1.1 Procédure d'intervention Tunnel :

POINT 2 LEFT:

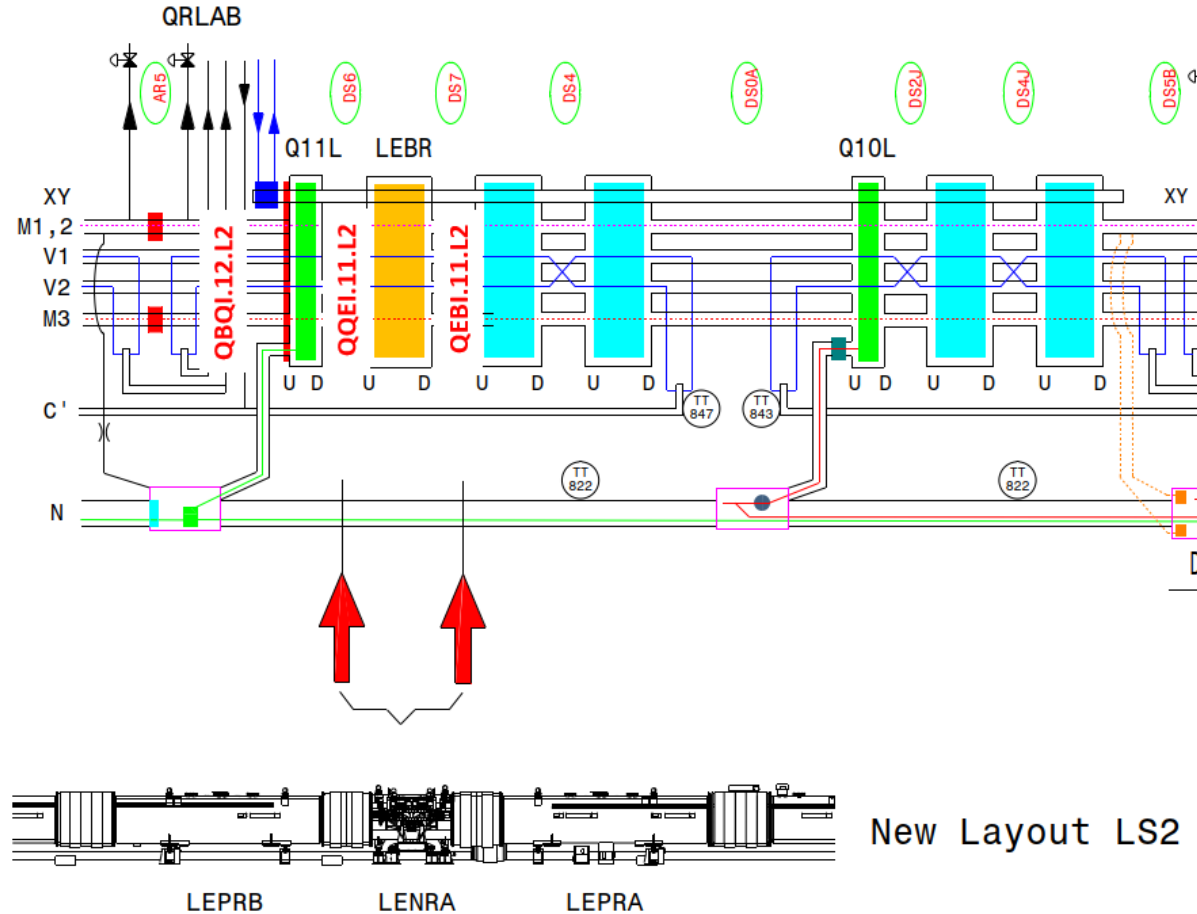
- **QBQI.12.L2** : Déconnection du câble de la ligne "N" du boîtier 139.
- Tirer et sortir le câble "N" au niveau de **QEBI.11.L2**.
- **SOUDEURE ULTRASON** pour l'extension nécessaire ~100mm, isolation avec gaine isolante en soie de verre ou gaine isolante thermorétractable.
- Remplacer « **LEBR** » par « **LEPRB-LENRA-LEPRA** ».
- Glisser le câble dans la ligne « N » et refaire la connexion dans le boîtier 139.

-Pas de modification de manchette pour la ligne « N » pour **QQEI.11.L2**, **QEBI.11.L2** et **QBQI.12.L2**.

- **QBQI.12.L2**.
- **QQEI.11.L2**.
- **QEBI.11.L2**.

POINT 2 RIGHT:

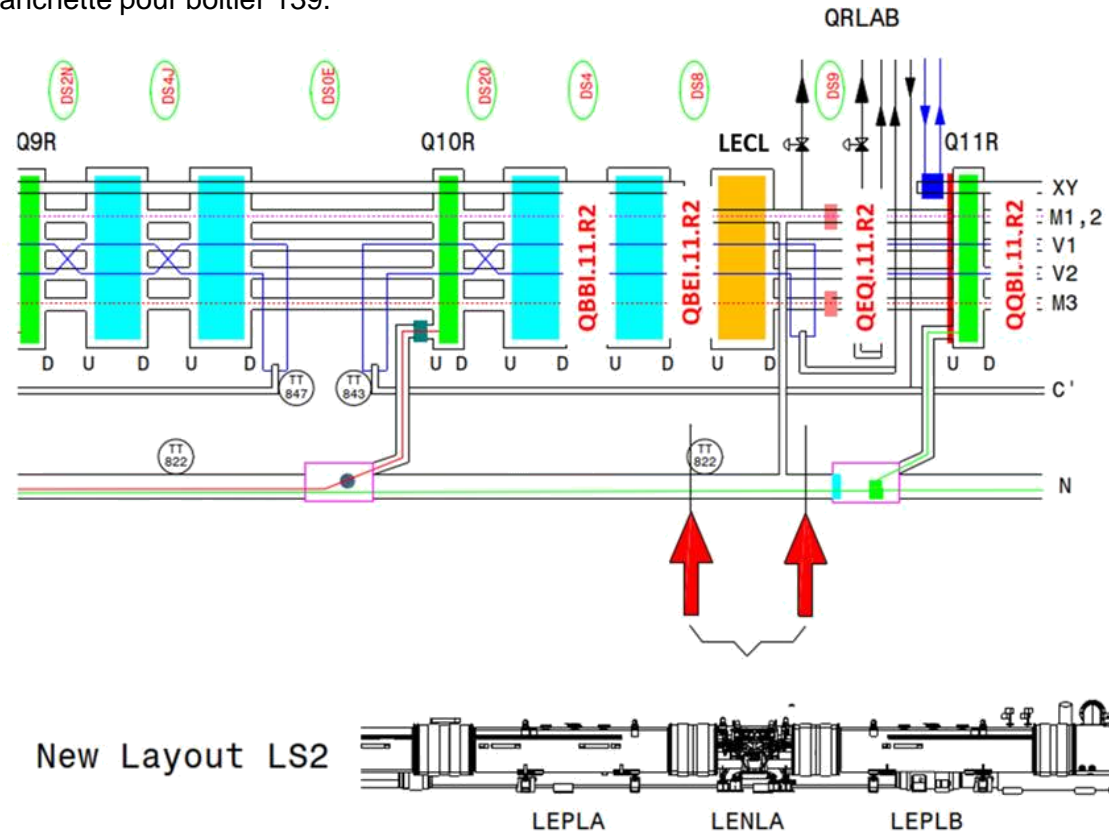
- Couper le câble de la ligne «N» au niveau de **QBEI.11.R2 ATTENTION** : prévoir de couper le câble le plus loin possible côté **LECL**.
- Déconnexion boîtier ligne N** et sortir le câble de la ligne « N » au niveau de **QEIQ.11.R2**.
- SOUDURE ULTRASON** pour l'extension nécessaire ~100mm, isolation avec gaine isolante en soie de verre ou gaine isolante thermo rétractable (**possible en surface**).
- Enlever la manchette de la ligne « N » au niveau de **QBBI.11.R2** pour tirer **légèrement** le câble « N » pour soudure d'une nouvelle bride diamètre 139 sur le flexible ligne N du dipôle **B11R2**.
- En surface, souder une bride 139 côté connexion du **LEPLA**. **DESIGN A FAIRE**.
- Remplacer « **LECL** » par « **LEPLA-LENLA-LEPLB** ».
- Glisser le câble dans la ligne « N » et faire la connexion dans le nouveau boîtier 139.

- QBBI.11.R2** : Pas de modification de manchette pour la ligne « N ».
- QBEI.11.R2** : Remplacer la manchette de la ligne « N » actuelle par une manchette pour boîtier 139.
- QEIQ.11.R2** : Pas de modification de manchette pour la ligne « N ».
- Intervention sur :

- QBBI.11.R2.**
- QBEI.11.R2.**
- QEIQ.11.R2.**

POINT 7 LEFT:

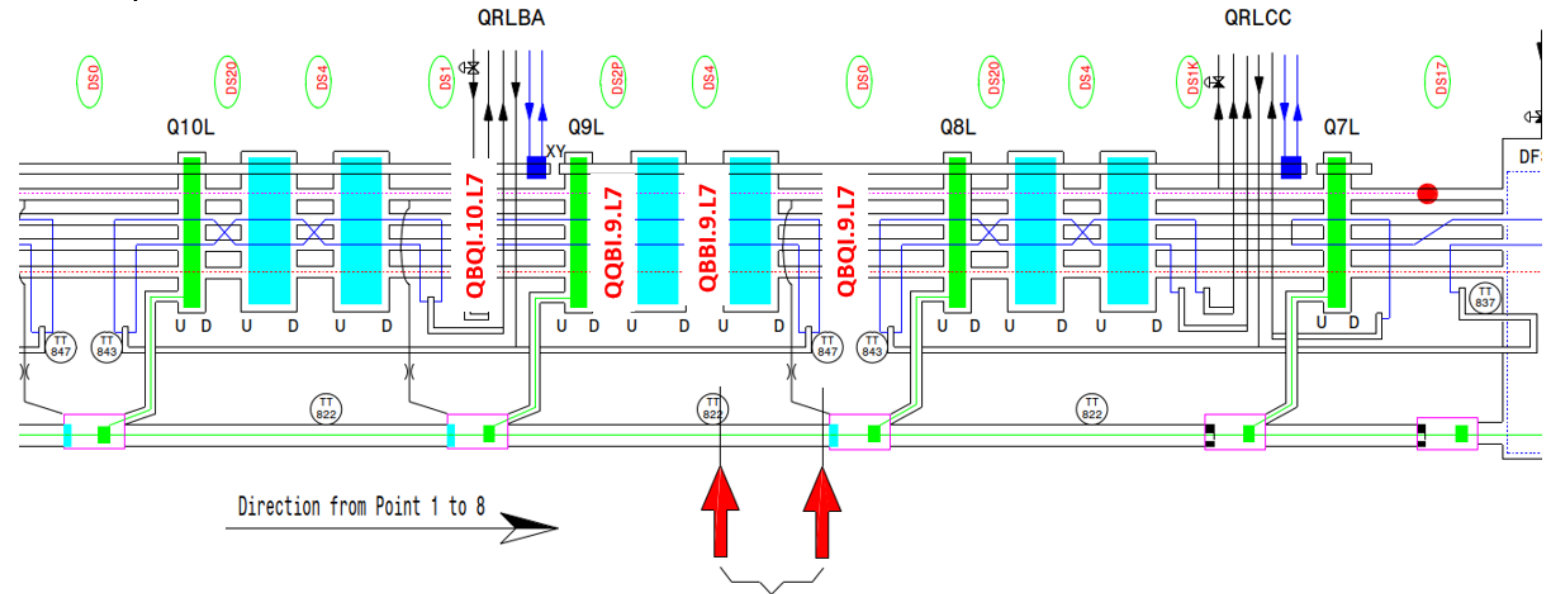
- Remplacement du dipôle **A9L7**
- **QBQI.10.L7** : Ouverture manchette 139 et déconnection du câble de la ligne "N".
- **QQBI.9.L7 et QBBI.9.L7** : Ouverture manchette 71 pour aider pour le retrait du câble.
- **QBQI.9.L7** : Ouverture manchette 139 et déconnection du câble de la ligne "N". Tirer et sortir totalement le câble.
- **SOUDEURE ULTRASON** pour l'extension nécessaire ~100mm, isolation avec gaine isolante en soie de verre ou gaine isolante thermo rétractable (**possible en surface**).
- Remplacer le dipôle par « **LBHRA-LENRA-LBHRB** ».
- Insertion et connexion standard du câble de ligne N rallongé.

- Pas de modification de manchette pour la ligne « N » pour **QBQI.10.L7, QQBI.9.L7, QBBI.9.L7 et QBQI.9.L7**.

- **QBQI.10.L7.**
- **QQBI.9.L7. (pour faciliter la réintroduction du câble)**
- **QBBI.9.L7.**
- **QBQI.9.L7**

POINT 7 RIGHT:

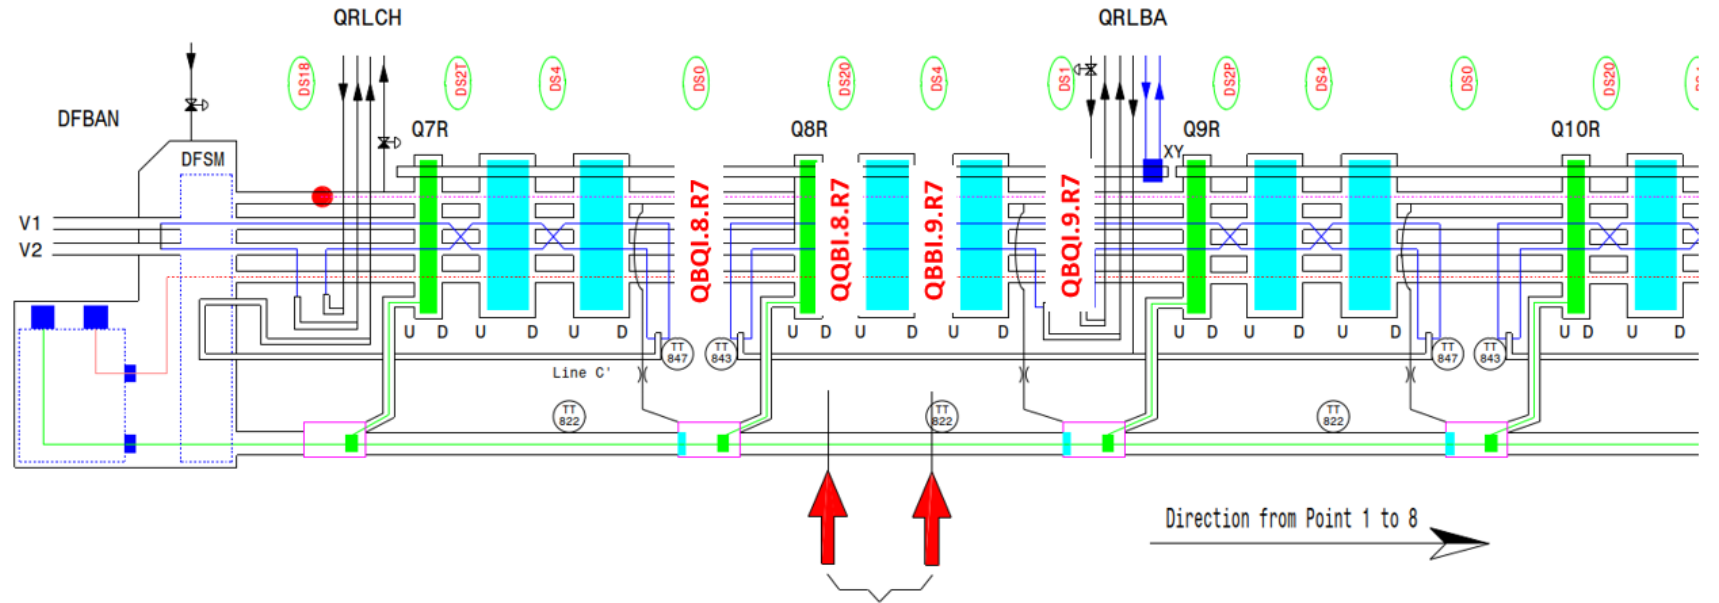
- Remplacement du dipôle **A9R7**
- **QBQI.8R7** : Ouverture manchette 139 et déconnection du câble de la ligne « N ».
- **QQBI.8R7** : Ouverture manchette 71 pour aider pour le retrait du câble.
- **QBBI.9R7** : extraction partielle du câble ligne N.
- **SOUURE ULTRASON** pour l'extension nécessaire ~100mm, isolation avec gaine isolante en soie de verre ou gaine isolante thermorétractable.
- Remplacer le dipôle par « **LBHRC-LENRB-LBHRD** ».
- Glisser le câble dans la ligne « N » et refaire la connexion dans le boîtier 139 (**QBQI.9R7**).

- Pas de modification de manchette pour la ligne « N » pour **QBQI.8R7**, **QQBI.9R7**, **QBBI.9R7** et **QBQI.9R7**.
- Intervention sur :

- **QBQI.8R7.**
- **QQBI.8R7.**
- **QBBI.9R7.**
- **QBQI.9R7.**
